Affidamento a Contraente Generale dei "Lavori di ammodernamento del tratto Palermo - Lercara Friddi, lotto funzionale dal km 14,4 (km. 0,0 del Lotto 2) compreso il tratto di raccordo della rotatoria Bolognetta, al km 48,0 (km. 33,6 del Lotto 2 - Svincolo Manganaro incluso) compresi i raccordi con le attuali SS n.189 e SS n.121

- PERIZIA DI VARIANTE N.3 -

ELABORATI GENERALI INQUADRAMENTO GENERALE Risposte del C.G. al rapporto istruttorio Anas alla P.V.T.3 Rif. prot. CDG.ST PA U.0187000.25-03-2021

Figura 1. Misure di velocità onde sismiche prova SD2DH- anno 2009. Da rel PA_IG_RI04_20_4137 Appendice 2

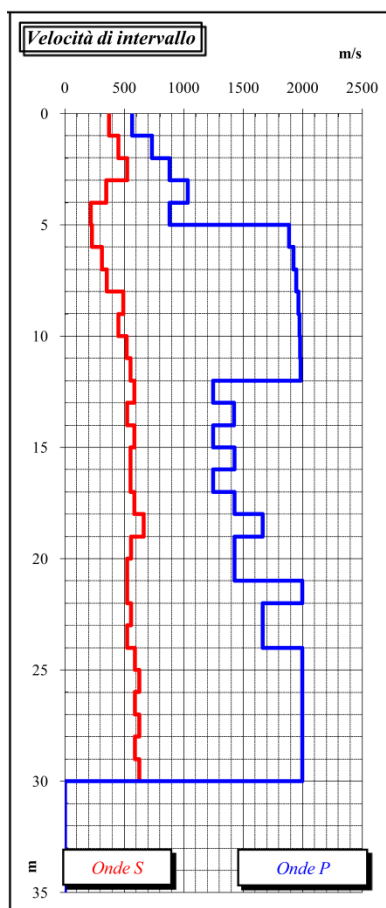
Quanto osservato dall'AS è parzialmente corretto in quanto è stata effettuata una modifica della categorizzazione sismica dell'area interessata dagli interventi ma tale modifica non è stata resa necessaria a causa di un errore effettuato nelle precedenti fasi progettuali, in quanto le indagini effettuate, e la conseguente caratterizzazione sismica che ne è derivata, risultavano adeguate con quanto previsto dalla normativa vigente, ma si è ritenuto fosse giusto nella presente fase progettuale, alla luce delle conseguenze che l'evento alluvionale ha avuto sull'assetto del territorio, un approfondimento delle indagini al fine di poter scegliere sulla base di un numero più significativo di indagini, nonostante tale approfondimento non fosse strettamente richiesto dalla normativa vigente.

La prova Down Hole SD2DH, i cui risultati sono riportati nella seguente figura fornisce un valore di V_{s30} che conduce a definire una classe sismica di tipo **B** in base alla tabella 3.2.II delle Nuove Norme Tecniche per le Costruzioni (2008).
